泊発電所3号機
審査会合における指摘事項への
回答について
【設計基準関連】

平成26年3月4日
北海道電力株式会社

【指摘事項】

図1 防火帯位置図

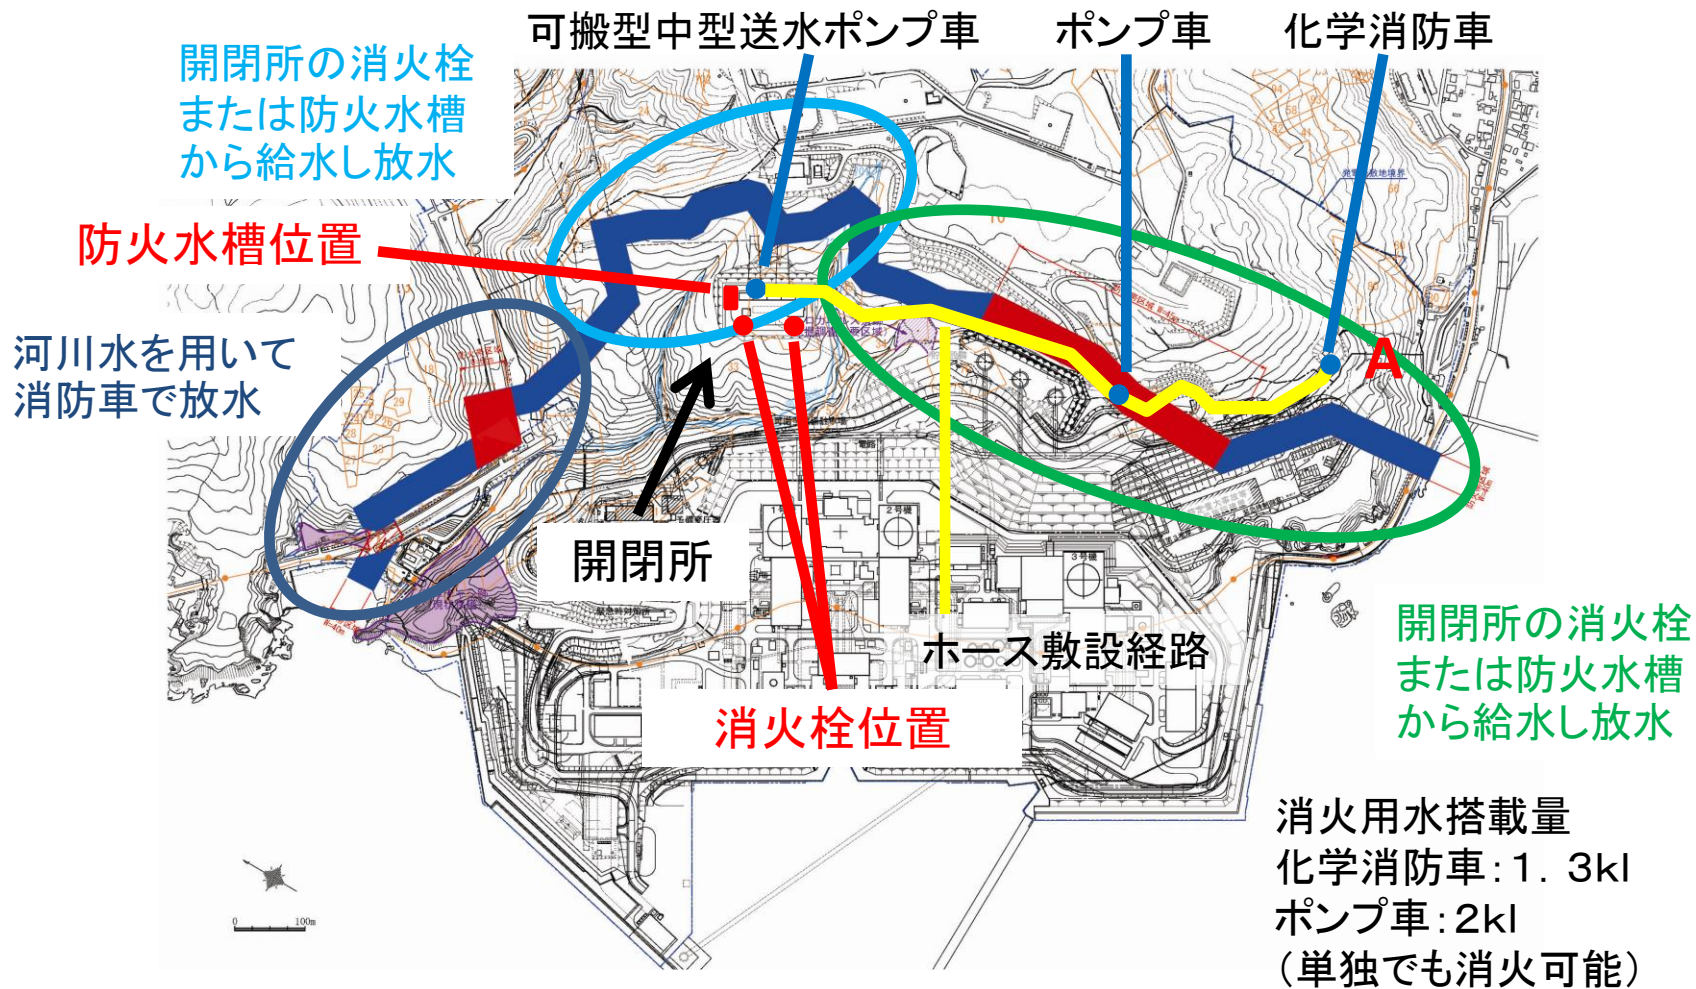
| No | 指摘事項 |
|---------|------------------------------------|
| 0218-02 | 森林火災時に防火帯への放水が時間的に成立することを定量的に示すこと。 |

森林火災発生時においても、図 1 に示す適切な防火帯幅の設定により発電所周辺に延焼することを防止している。加えて防火帯外側に放水することにより延焼の可能性をさらに低減している。

このうち緑枠の部分については、給水箇所である開閉所から遠く消防車の往復で間断なく放水することが困難と考えられたことから、可搬型中型送水ポンプ車で防火水槽から送水し、消防車（ポンプ車）を経由、化学消防車に連続的に給水することで間断なく放水することとした。

また、図 1 A 地点までのホース敷設に要する時間は 35 分程度であり、初期消火要員出動から放水まで 50 分程度である。一方で火災到達までの時間は早いケースでも 4 時間程度要しており火災到達までに十分対応可能である。

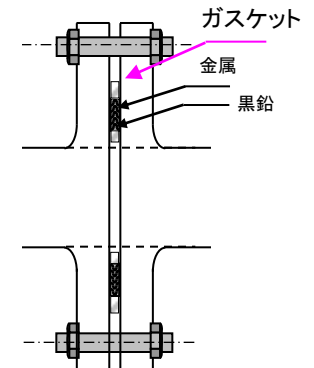
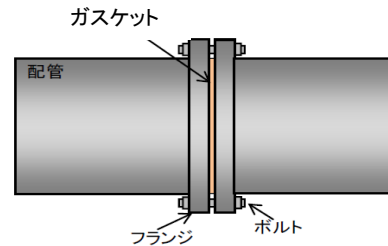
防護対象設備の選定において、接続部（パッキン類）を除外する考え方について整理すること。

パッキン類は、弁、フランジの内部に取り付けており、機器外の火災によって、直接加熱されることはない。機器自体が外部からの炎に炙られて加熱されると、パッキン類の温度も上昇するが、パッキン類のシート面は機器内の流体と接しており、大幅な温度上昇は考えにくい。

万一、パッキン類が長時間高温になり、シート性能が低下した場合においても、シート部からの漏えいが発生する程度であり、弁、配管等の機能が失われることはない。

弁、配管等(フランジ)には膨張黒鉛を主成分としたパッキン類が使用されている。これらに使用する可燃物は微量であり、空気と遮断されていることから、パッキン類が燃焼することは考えにくい。

海水管にはゴムパッキンが使用されているが、フランジ、ボルト等の金属で覆われた狭隘部に使用されていることから、周囲からの火災によりシート面が直接火炎に晒されることはなく、万一燃焼による劣化があったとしても放射性物質は内包されていないこと、また、微量の漏れが生じたとしても機能性能に影響を与えるものではない。

核計装電線管布設状況

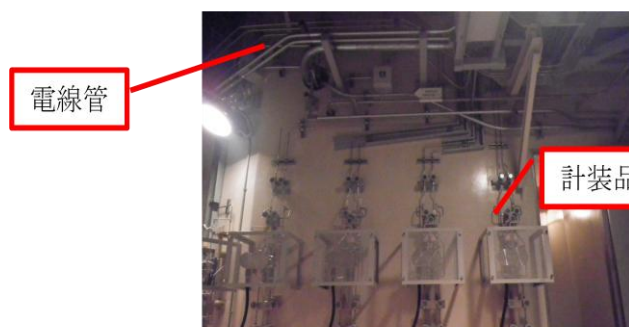
原子炉格納容器内の火災に対して、誰がどのように対応するかに加え設備対応も検討すること。

また、核計装ケーブルは、IEEE383 垂直トレイ試験の判定基準「1,800mm 以内」を満たせないことから、I～IVチャンネルを別々の専用電線管に収納するとともに、DFパテを施工した専用電線管に布設することで、最大でも約440mmの延焼に制限できるため、耐延焼性を有する（添付資料6-1-1）。
